Contribuições da AES Tietê Energia para a Consulta Pública MME 024/2016

"Revisão Ordinária de Garantia Física de Energia das Usinas Hidrelétricas - UHEs"

Apresentamos a seguir as contribuições da AES Tietê Energia para a Consulta Pública nº 024/2016, que tem como objetivo obter subsídios e informações adicionais sobre Revisão Ordinária de Garantia Física de Energia das Usinas Hidrelétricas - UHEs.

Figura 1 Curva de permanência dos custos marginais de operação do Sudeste: simulação com e sem custo variável para as hidrelétricas

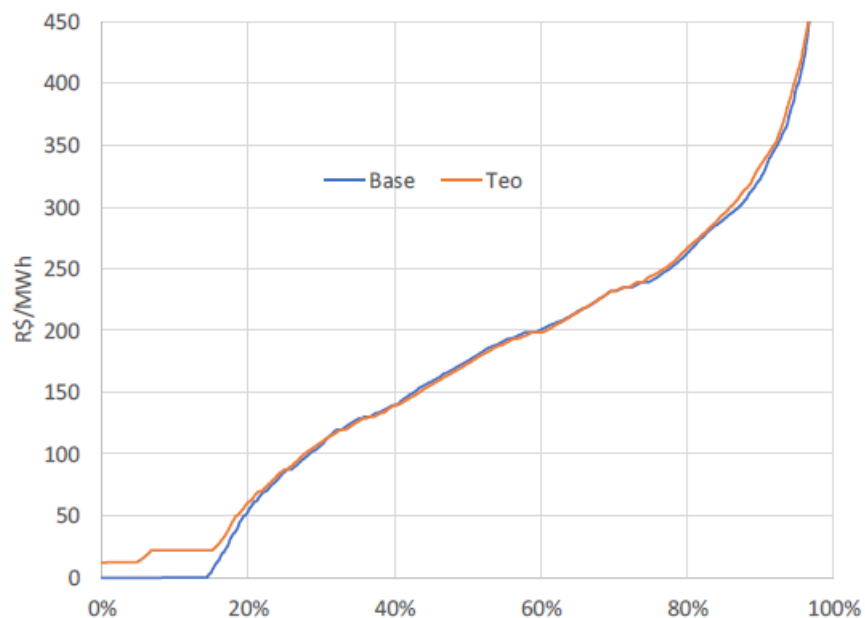
Atualmente, no modelo NEWAVE, o custo marginal de operação é nulo quando há vertimento sistêmico. No entanto, usinas hidrelétricas possuem custo variável de operação equivalente, o O&M variável, e os royalties pelo uso da água. É por esta razão que existe a tarifa de otimização (TEO) e o PLD mínimo, que permitem remunerar os custos variáveis da usina quando as hidrelétricas geram acima de sua energia alocada pelo MRE e quando o CMO está baixo, respectivamente.

Caso o modelo NEWAVE tivesse como dados de entrada o custo variável das hidrelétricas, os custos marginais de operação seriam maiores que zero, refletindo o verdadeiro custo marginal de operação mesmo nos momentos de vertimento sistêmico. A figura a seguir compara a frequência dos CMOs mensais ao longo do ano do caso considerando custo variável nulo e do caso considerando que o custo variável é equivalente à TEO homologada pela Aneel para o ano de 2016.

- Mudanças no critério de rateio do bloco hidráulico devem ser consideradas apenas no cálculo da garantia física dos novos empreendimentos, com o objetivo de sinalizar para uma expansão do sistema mais eficiente.
- As hidrelétricas existentes não devem ter sua cota de energia do bloco hidráulico afetada pela entrada de novas usinas, especialmente ao considerar que estas usinas são a fio d'água.
- No cálculo do bloco hídrico deve ser considerado a TEO como limite inferior do CMO, para emular que na vida real as hidrelétricas possuem custo de O&M e *royalties* variado.
